**Avis de la mission régionale d'autorité environnementale
sur un parc photovoltaïque au sol au lieu-dit « La Cadiscie »
sur la commune de TEYSSODE (Tarn)**

N°Saisine : 2023-011374

Avis émis le 16 février 2023

Figure 2 : plan orthophoto présentant les principaux équipements de la centrale – réalisation ECTARE

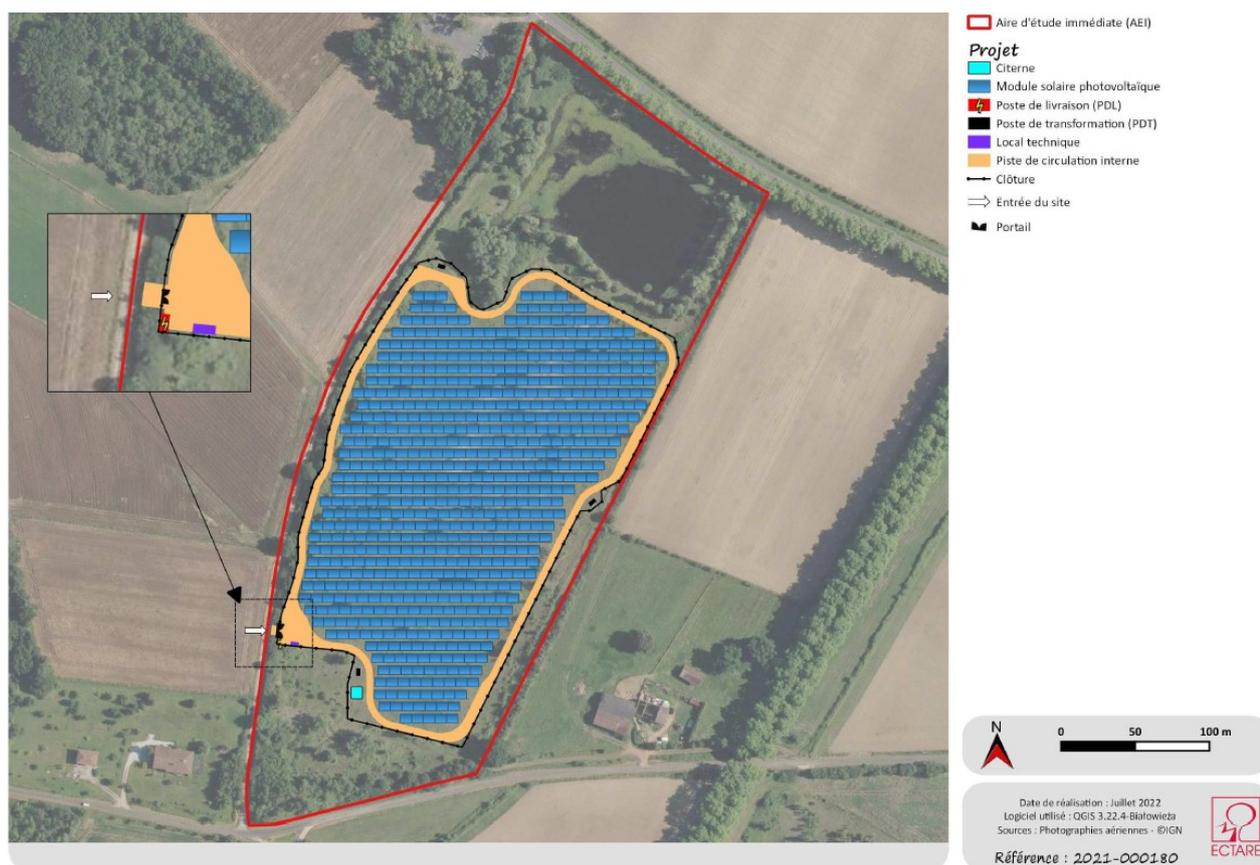
La MRAe évalue pour ce motif que les travaux d'enfouissement des câbles seront générateurs d'incidences modérées (et non faibles). Elle estime nécessaire que le porteur de projet démontre que la solution technique retenue est la plus favorable pour l'environnement en s'appuyant sur les meilleures techniques disponibles, à un coût économiquement acceptable.

Compte tenu des impacts attendus par l'enfouissement des câbles électriques sur la zone humide centrale, la MRAe recommande au porteur de projet de démontrer que la solution technique retenue est la plus favorable pour l'environnement en s'appuyant sur les meilleures techniques disponibles, à un coût économiquement acceptable.

À défaut la MRAe recommande au porteur de projet de proposer une solution alternative, ou en cas de maintien de la solution d'enfouissement des câbles, d'intégrer une mesure compensatoire proportionnelle aux atteintes portées aux milieux ainsi qu'une mesure de suivi chargée d'en évaluer l'efficacité dans le temps afin de parvenir à une équivalence fonctionnelle de la zone humide centrale du projet.
